ANALYSE ET ÉVALUATION DES RÉSULTATS OBTENUS LORS DES ÉTUDES SUR LE BAR RAYÉ, RÉALISÉES POUR LE COMPTE DE L'ADMINISTRATION PORTUAIRE DE QUÉBEC DANS LE CADRE DU PROJET BEAUPORT 2020

La présente réponse des Sciences découle du processus de réponse des Sciences de mars et de juillet 2018 sur l'évaluation et l'interprétation des résultats obtenus lors des études sur le bar rayé, réalisées pour le compte de l'Administration portuaire de Québec dans le cadre du projet Beauport 2020.

Figure 1. Carte 1, p. 5, tirée du rapport d'Anonyme (2018) indiquant la position des stations télémétriques dans le secteur à l'étude.

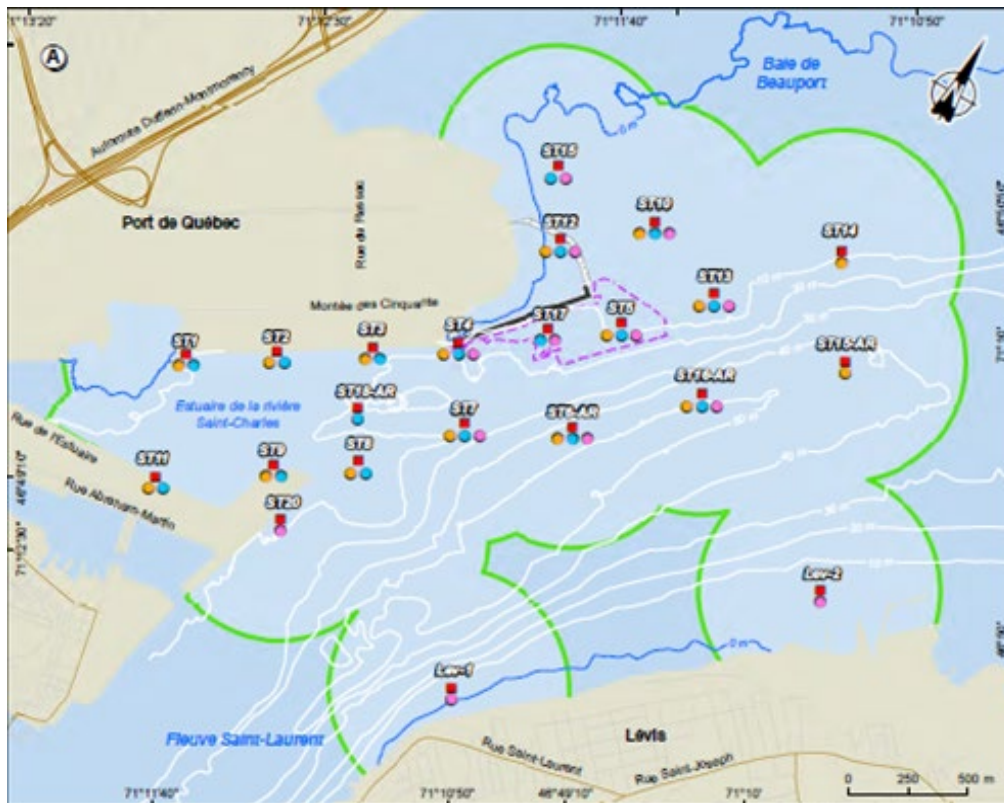
L'examen du rapport (Anonyme 2018) permet de statuer que le système de suivi par télémétrie utilisé par le consultant semble, malgré ses limites (par ex. : modifications interannuelles dans la position des récepteurs), approprié au secteur d'étude et permet d'obtenir des données brutes de qualité. Le système permet en principe de documenter avec certitude la présence de bar rayé lorsque ceux-ci se trouvent à l'intérieur de la grille de récepteurs (pour les stations STXX, toutes situées dans la portion nord de l'aire d'étude, excluant les stations de Lévis, Lev-1 et Lev. 2, voir Figure 1 ci-dessous). Par contre, bien que le consultant mentionne que son système soit étanche (i.e. que tous les poissons munis d'un émetteur étaient détectés à l'intérieur de la grille de récepteurs à partir du moment où ils y pénétraient jusqu'à ce qu'ils la quittent), aucune donnée ne vient appuyer cette affirmation. En ce qui concerne le système de positionnement, le taux de positionnement des récepteurs est mesuré à l'aide des émetteurs de synchronisation permettant de calibrer l'horloge de l'ensemble des récepteurs, de calculer la position des récepteurs si ces derniers sont accidentellement déplacés et d'estimer l'erreur sur les positions calculés par le système (Smith 2013). Dans la présente étude, ce taux de positionnement varie de moyen (60,6 %) à élevé (76,6 %) et les résultats indiquent que le système était relativement stable dans le temps au cours de la saison de suivi. Considérant les conditions hydrodynamiques particulières du secteur d'étude et de facteurs de difficulté comme le bruit des activités portuaires, le rendement de positionnement apparaît moyen, mais satisfaisant pour certaines analyses, notamment des analyses de présence. En ce qui concerne le taux de positionnement des bars rayés dans le système, il était faible avec une valeur autour de 20 %. Le rapport ne permet pas d'apprécier la variabilité du rendement de positions entre les individus, mais on devine toutefois qu'elle est élevée. Le faible taux de positionnement des poissons peut s'expliquer par différents facteurs spécifiques au bar rayé, notamment sa vitesse de nage et la possibilité que des individus se soient retrouvés en périphérie du système. Les conditions hydrodynamiques pourraient aussi être responsables en partie de ce faible rendement. Le faible taux de positionnement des poissons représente un handicap majeur pour les analyses de comportement et de domaines vitaux pour une espèce très mobile comme le bar rayé. Ce handicap origine du système d'étude particulier et non d'une mauvaise technique de terrain.

Figure 2. Carte 3, p. 29, adaptée du rapport d'Anonyme (2018). Le cercle et la flèche rouge indiquent les positions dont il est question ainsi que les distances approximatives reliant l'une d'elle avec les stations les plus rapprochées ayant pu permettre de localiser les poissons situés en rive sud.

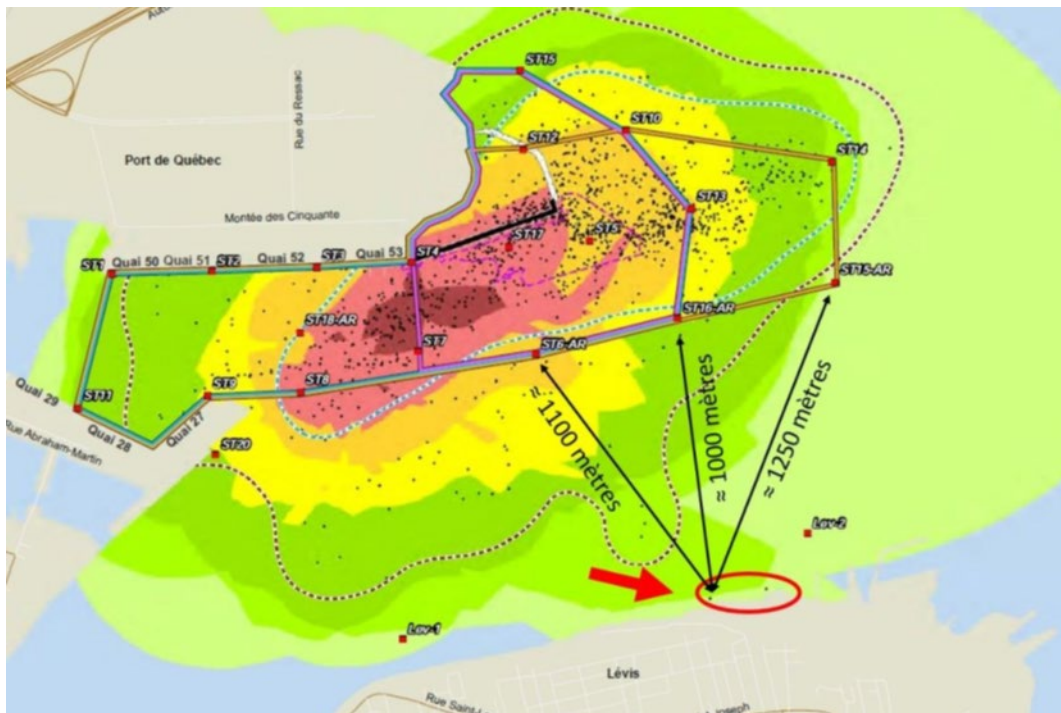
D'ailleurs, certains résultats présentés par le consultant mettent en doute la validité d'utiliser une portée théorique de 500 m pour leur étude. Par exemple, à la figure 2 (carte 3, p. 29 du rapport), on présente des résultats de positionnement de bars rayés grâce au système VPS qui utilisent les stations nommées «STXX», toutes situées dans la portion nord de l'aire d'étude. Les stations Lev-1 et Lev-2 situées près de Lévis sur la rive sud ne sont pas synchronisées avec les stations «STXX» et ne participent donc pas aux calculs des positions VPS. Or, la carte montre que des individus ont été positionnés nettement sur la rive sud. Ceci signifie que l'obtention de ces positions proviendrait d'au moins 3 récepteurs situés du côté nord du fleuve (dans le système VPS) et qui ont capté simultanément les signaux émis par les poissons situés sur la rive sud. Les récepteurs du système VPS les plus près de ces positions se situent tous à plus de 1 000 m, excédant largement la portée théorique de 500 m (voir figure ci-dessous).
